LMK5B12204 电容与磁珠背面放置建议

项目 CLOCK_CORE v1.0 | 数据来源 CLOCK_CORE.kicad_pcb (2026-09-13 13:25 保存) | 叠层 JLC04161H-3313 4 层 | 距离 = 电容电源焊盘中心到对应 U5 引脚中心

图 1 U5 周边现状 (2026-09-13 13:25, 按真实坐标 1:1 绘制, 以 U5 中心为原点)

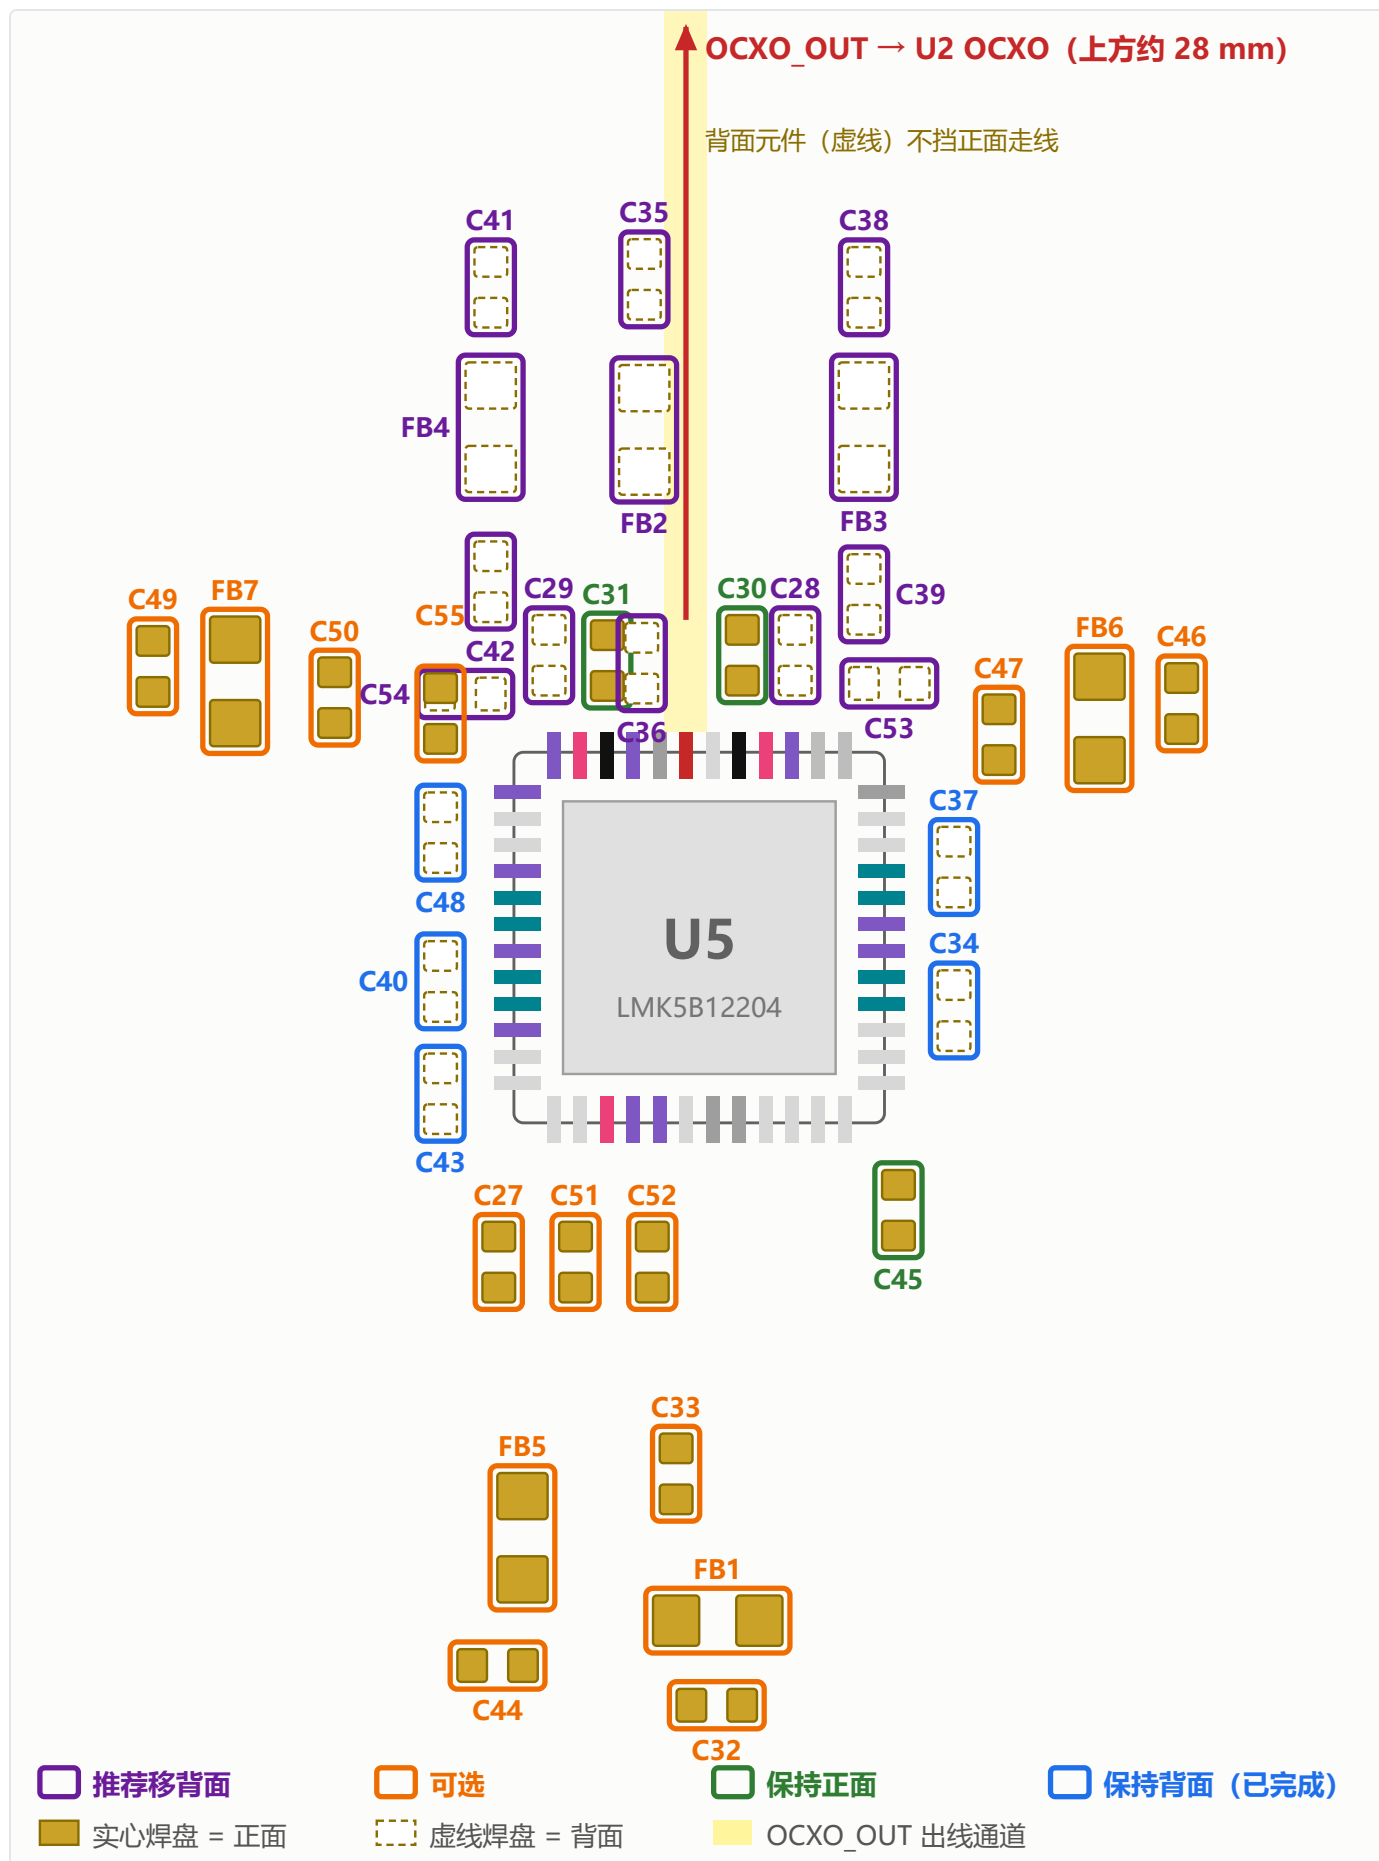
对照 2026-09-13 13:25 的 PCB：必须项共 21 个元件，**已完成 21 个**。上边这组已经移到背面，OCXO_OUT 正上方的直线出线通道已经没有正面铜皮阻挡 (脚本按 0.15mm 线宽 + 0.3mm 间距检查)。

类别	元件	一句话理由
推荐移背面	C54、C53、C29、C28、C36、C42、C39、FB4、FB2、FB3、C41、C35、C38	上边太挤；并且原来挡住 OCXO_OUT 出线
可选	C27、C51、C52、C33、FB1、FB5、C32、C44、C55、C47、C50、FB6、FB7、C46、C49	下边和左右不拥挤，在正面收近效果差不多
保持正面	C30、C31、C45	高阻抗/低速节点，放背面没好处
保持背面	C34、C37、C40、C43、C48	VDDO 去耦，给差分输出让出正面

还缺一颗

VDDXO 目前只有 C36 (10μF) ，没有 100nF 高频去耦。建议补一颗 100nF，放在背面 pin33 下方。

1. 给 VDDXO 补一颗 100nF，放背面 pin33 下方。
2. 加上面的 U5 出线自定义规则。
3. 先布 OCXO_OUT（正面直线向上）和 LF1/LF2，再按规则 1~6 打背面电容的过孔。
4. 可选项按需要处理：下边的 C27/C51/C52 可以先在正面往里收近。
5. 布完跑 DRC，并用距离脚本复核去耦电容到引脚的距离。

图 3 背面去耦的电流回路

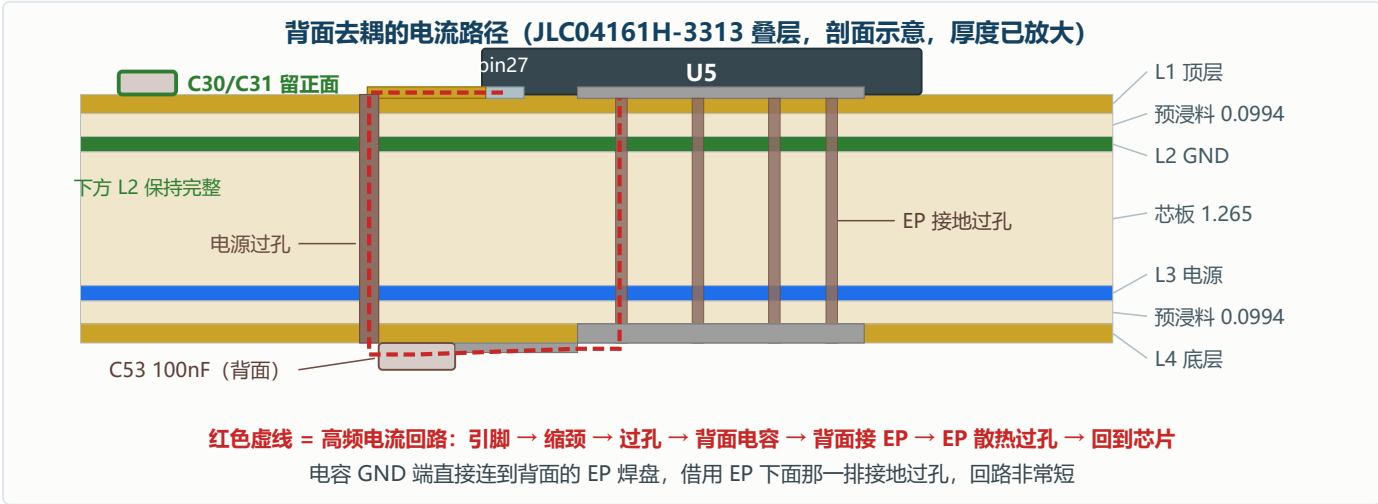
#	规则	做法
1	相邻引脚的过孔错开两排	上边引脚间距 0.5mm, 27/28、35/36 这种相邻引脚的过孔不能并排: 一个放引脚外约 1mm, 另一个约 1.8mm
2	出引脚先缩颈	引脚外约 0.3mm 内走 0.15mm 细线, 拉开后再加宽, 否则和相邻引脚的间距不够
3	过孔远离敏感走线	离 OCXO_OUT、OUT0~3、PRIREF_P、LF1、LF2 走线 $\geq 0.3\text{mm}$; C30/C31 正下方不打过孔
4	背面电容 GND 就近接 EP	GND 焊盘朝芯片方向, 用短线连到背面 EP 焊盘, 借用 EP 的接地过孔
5	磁珠和输入电容同面	不要磁珠在背面、输入电容在正面; +3.3V 从 L3 电源平面用过孔取
6	pin32 内侧接地	XO_N (pin32) 从芯片内侧连 EP, 把外侧留给 VDDXO 出线
